Bebauungsplan Nr. 457 „PV-Anlage Rothenberg“ 106. Änderung des Flächennutzungsplans

der Universitätsstadt Siegen
im Stadtteil Siegen

Stellungnahmen

aus der Beteiligung der Behörden und sonstigen Träger
öffentlicher Belange gemäß § 4 Abs. 1 und 2 BauGB und der
Beteiligung der Öffentlichkeit gemäß § 3 Abs. 1 und Abs. 2 BauGB

Bebauungsplan Nr. 457 „PV-Anlage Rothenberg“

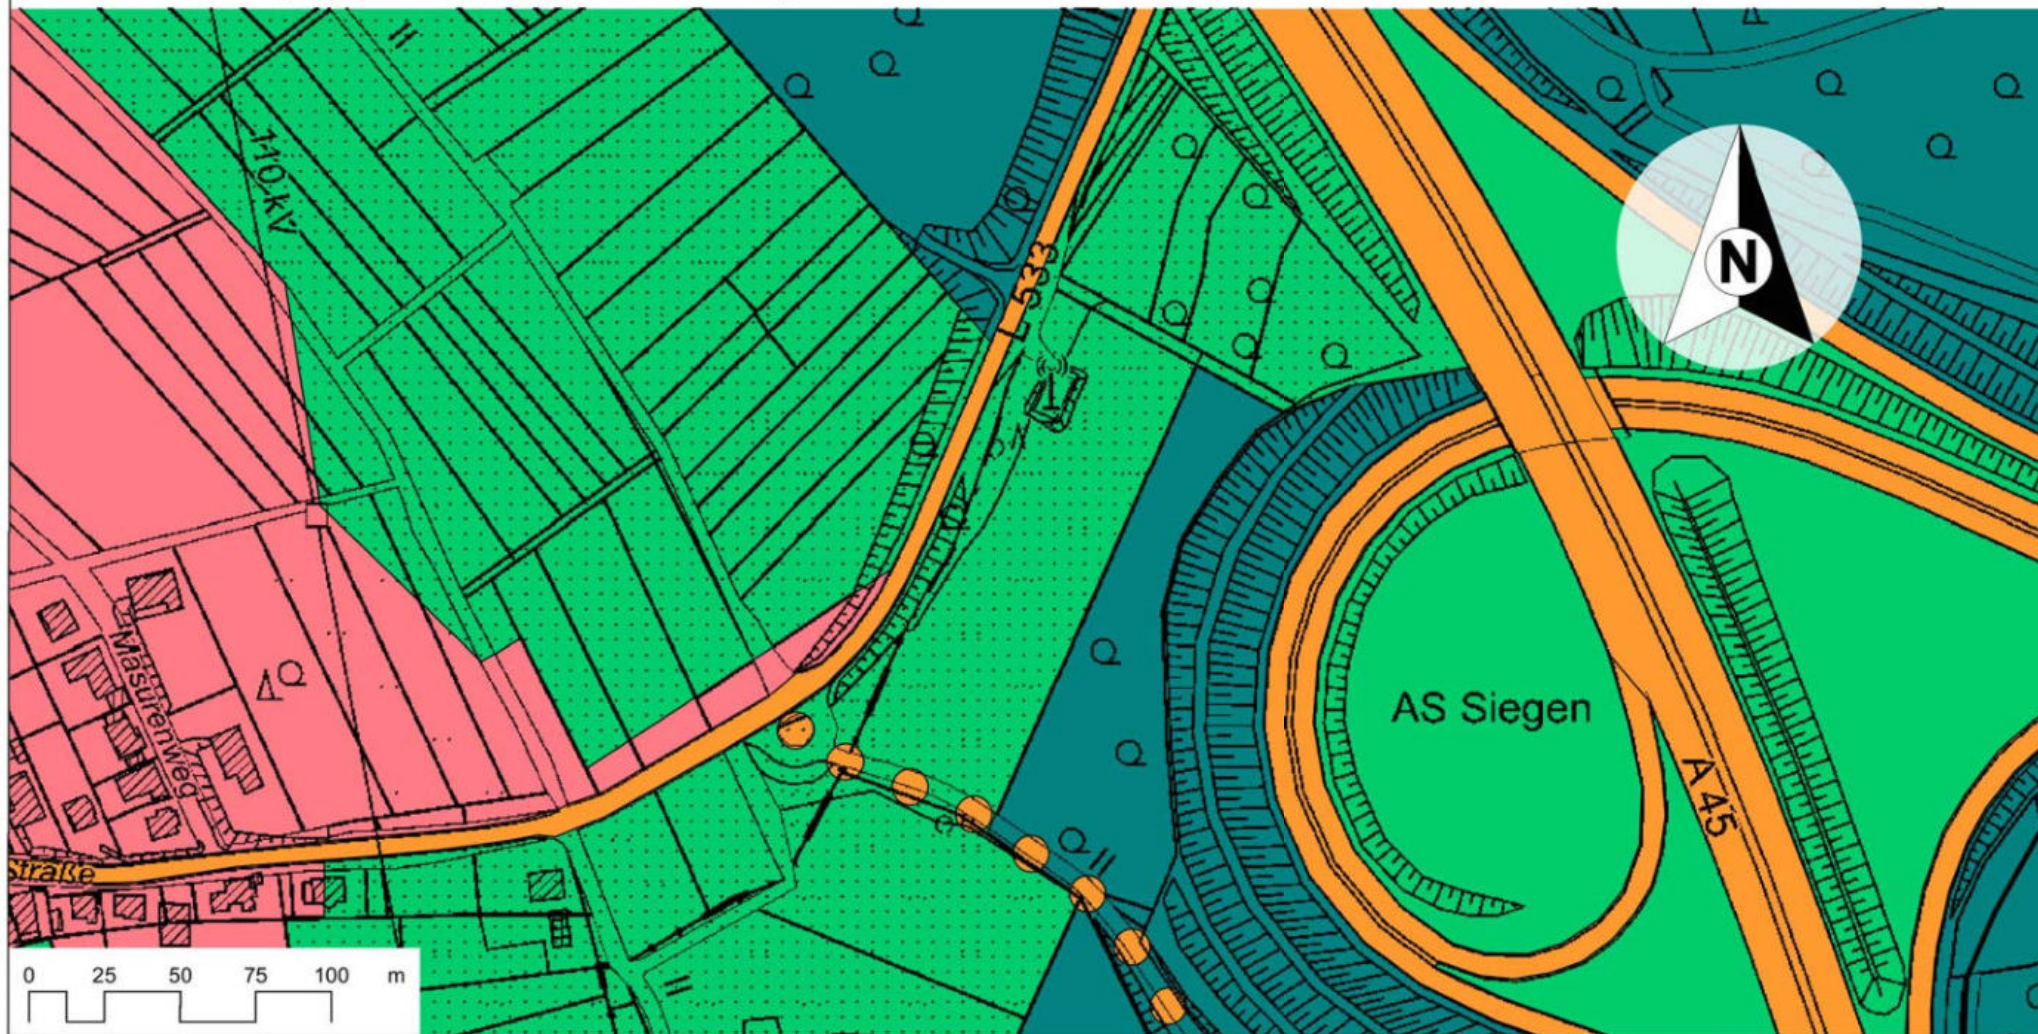
Innerhalb des Geltungsbereichs des Bebauungsplans / Flächennutzungsplans verläuft die eingangs aufgeführte Kabelschutzrohranlage mit einliegenden Lichtwellenleiterkabeln (nachfolgend KSR-Anlage genannt) in einem 2 m breiten Schutzstreifen (1 m beiderseits der Leitungsachse).

Wir haben den Verlauf der KSR-Anlage in den Entwurfsplan zum Bebauungsplan / Flächennutzungsplan graphisch übernommen und entsprechend beschriftet.

Bei der Planung von Zaunanlagen ist zu beachten, dass bei querenden Zaunfeldern die Pfosten nicht direkt über der KSR-Anlage eingebracht werden dürfen. In diesem Zusammenhang weisen wir darauf hin, dass die Zugänglichkeit der KSR-Anlage zu Reparatur- und Wartungszwecken jederzeit gewährleistet sein muss.

Die Ausweisung privater/öffentlicher Verkehrswege im Schutzstreifen ist grundsätzlich möglich. Verkehrswege innerhalb des Schutzstreifenbereiches sind mit einer Leitungsüberdeckung von größer/gleich 1,0 m auszulegen. Detaillierte Planunterlagen sind uns zur Prüfung und abschließenden Stellungnahme vorzulegen.

106. Änderung des Flächennutzungsplanes der Stadt Siegen

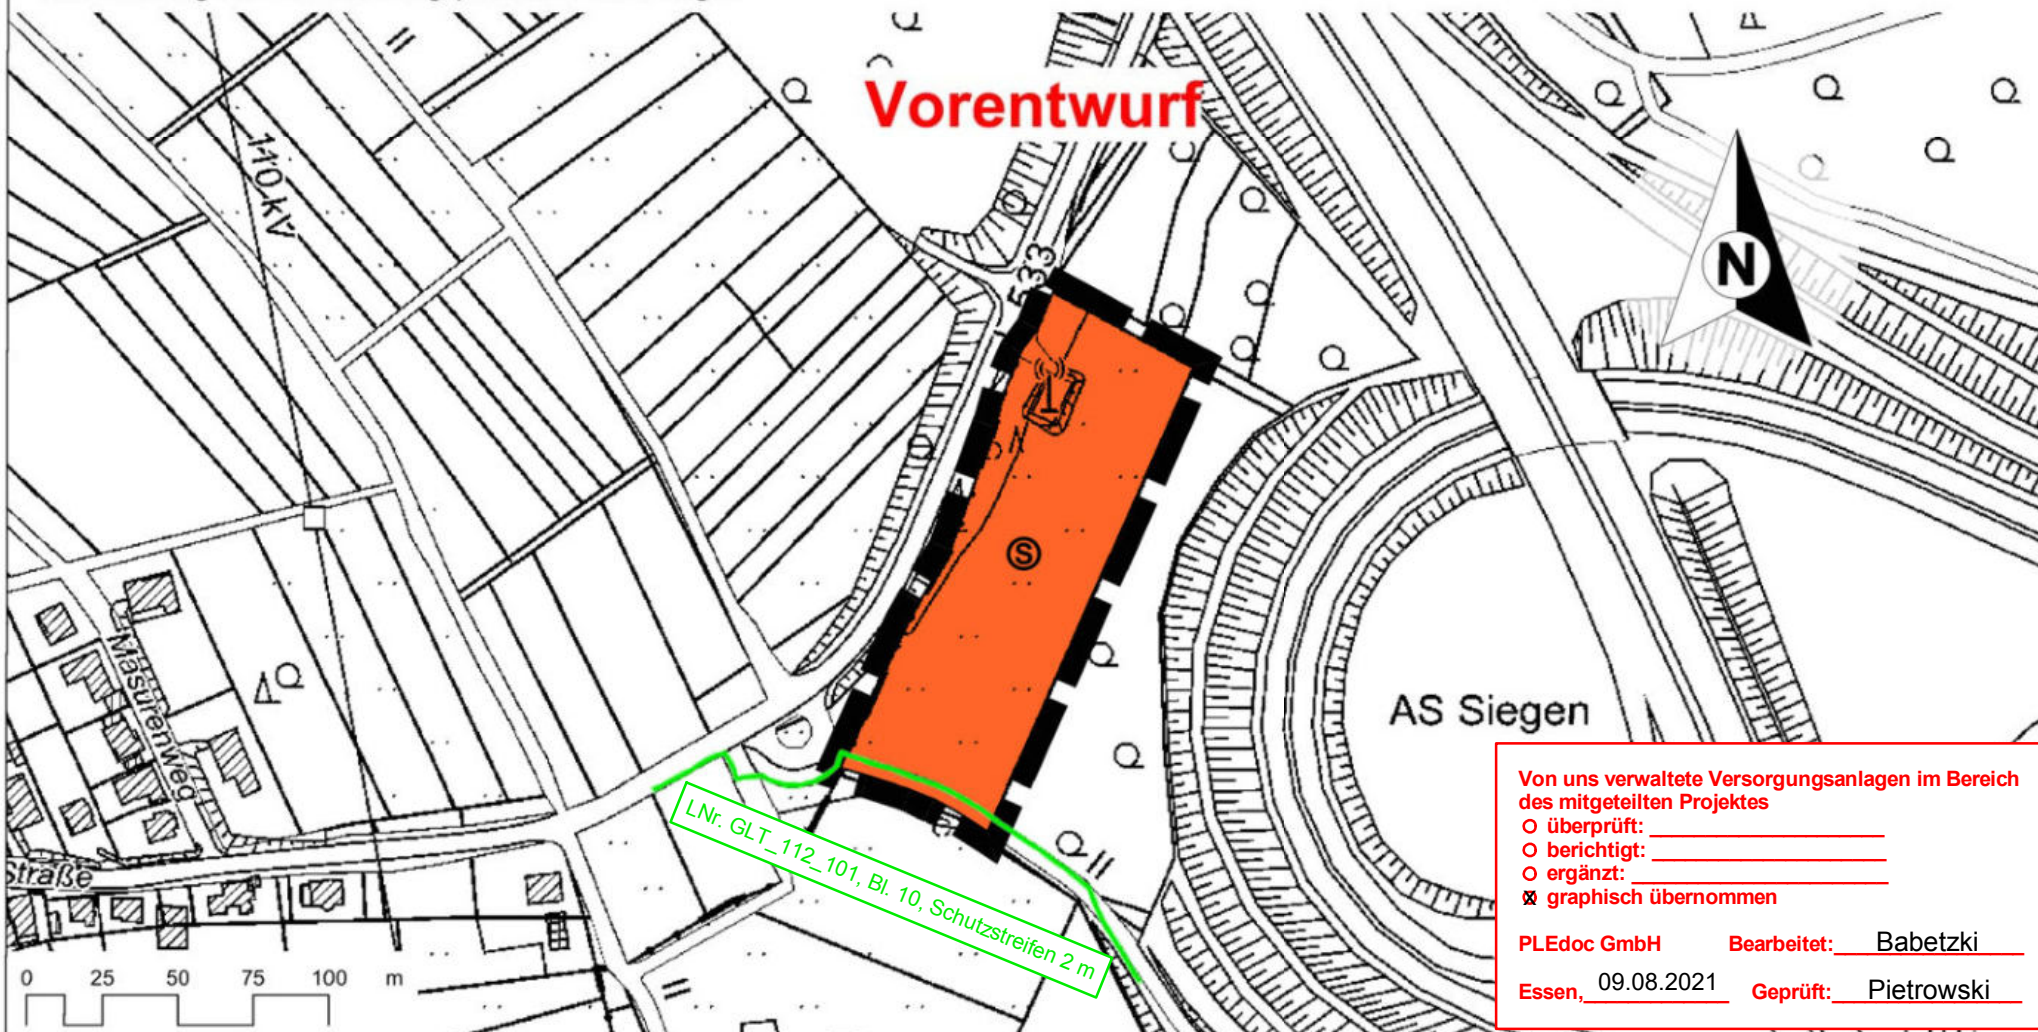
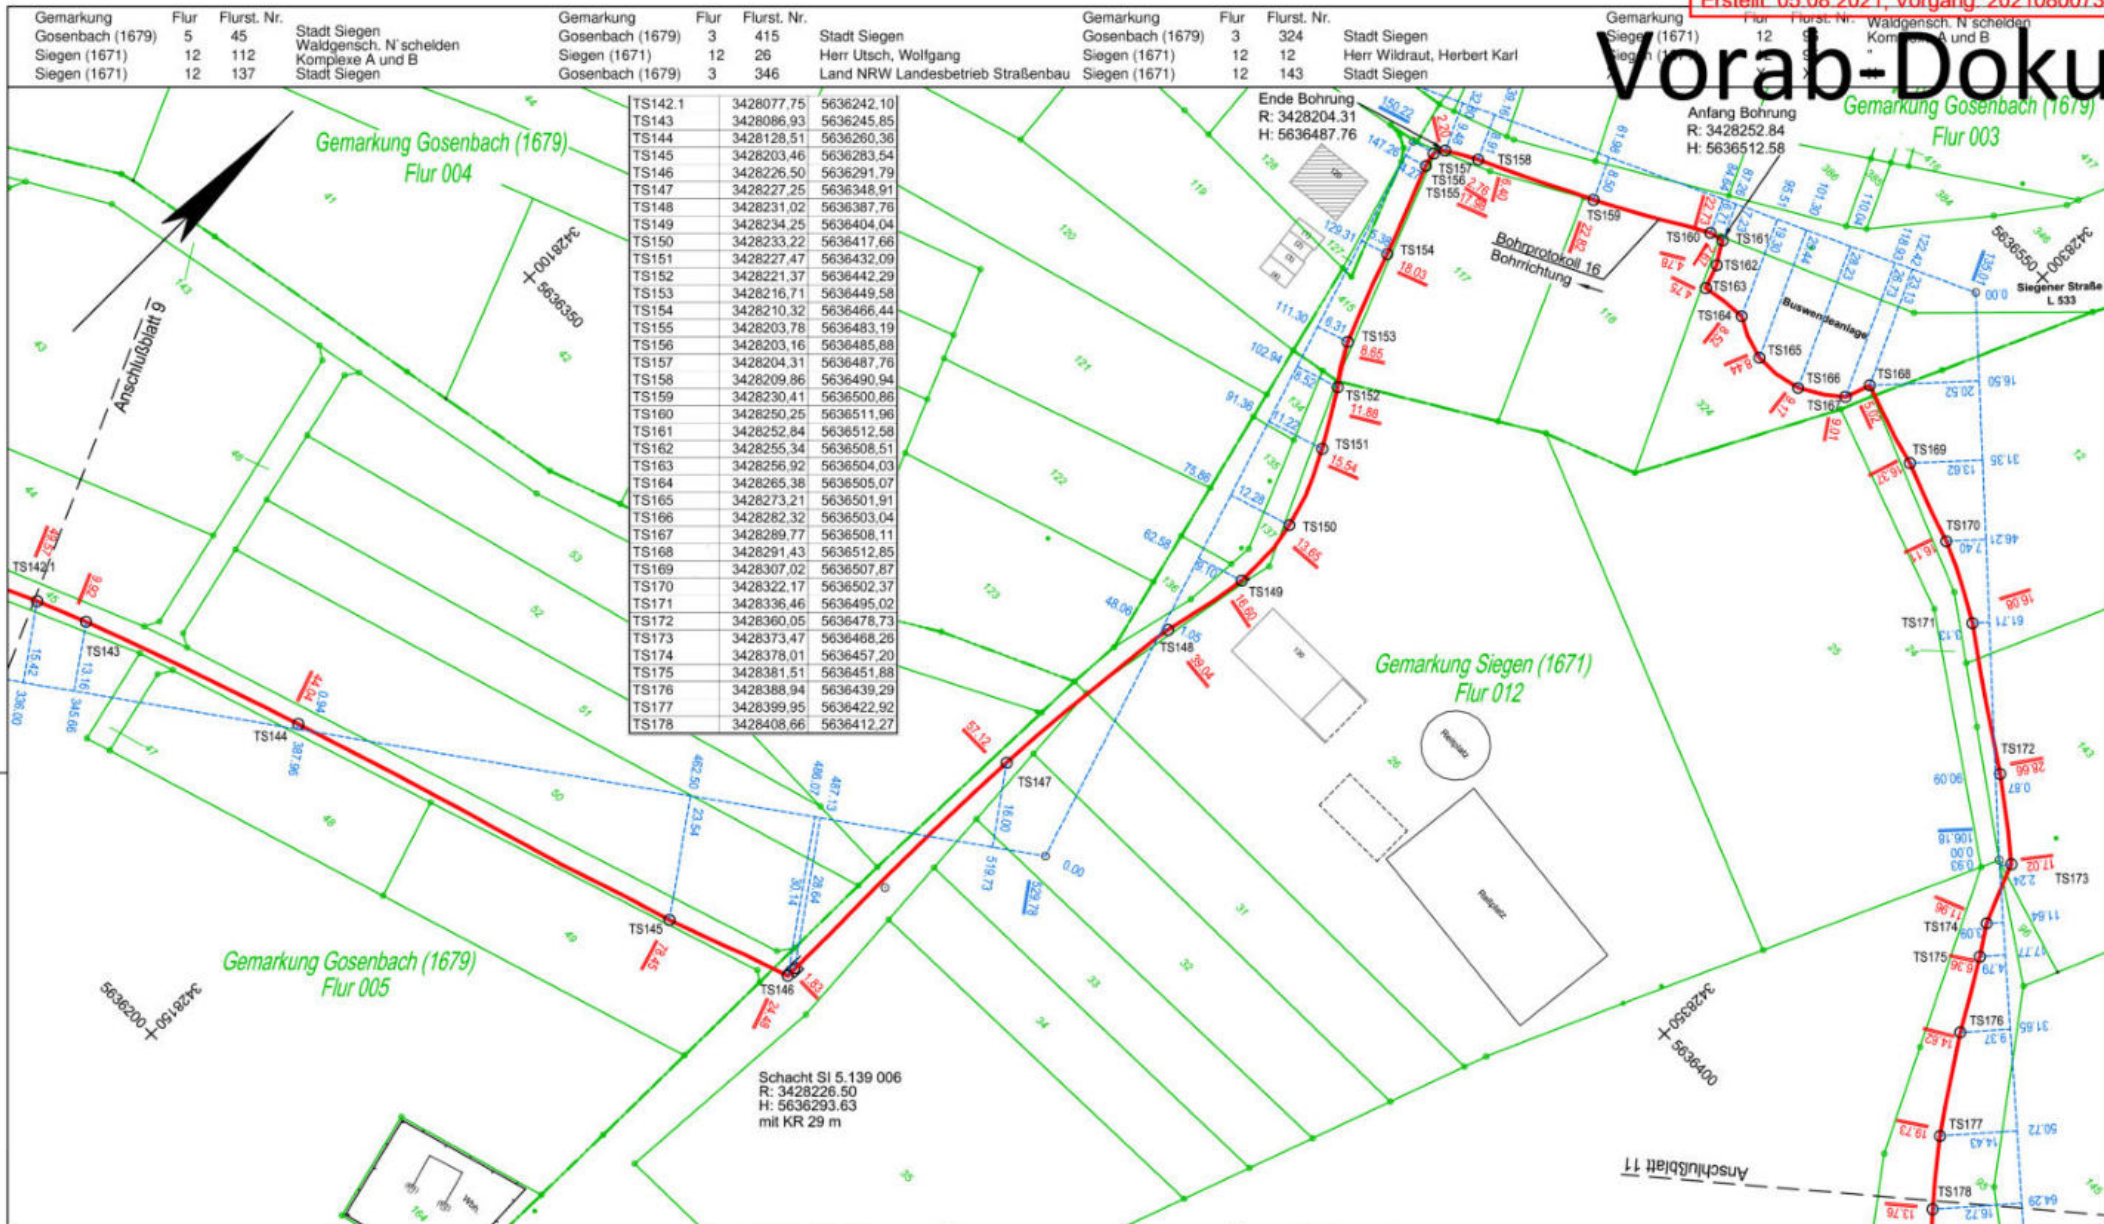
Die Darstellungen des Bestandsplans stimmen nicht mit dem Original-FNP der Stadt Siegen überein. Der gesamte mit einem Punktraster hinterlegte Bereich ist im Original als Fläche für die Landwirtschaft gekennzeichnet. Daneben verlaufen die Abgrenzungen zwischen der Wohnbaufläche und der Fläche für die Landwirtschaft südlich der L 533 anders.

Die Sonderbaufläche sollte auch im FNP näher definiert werden (s. § 11 Abs. 2, Satz 1 BauVO) und die Planzeichenerklärung sollte alle im Planausschnitt verwendeten Darstellungen erläutern.
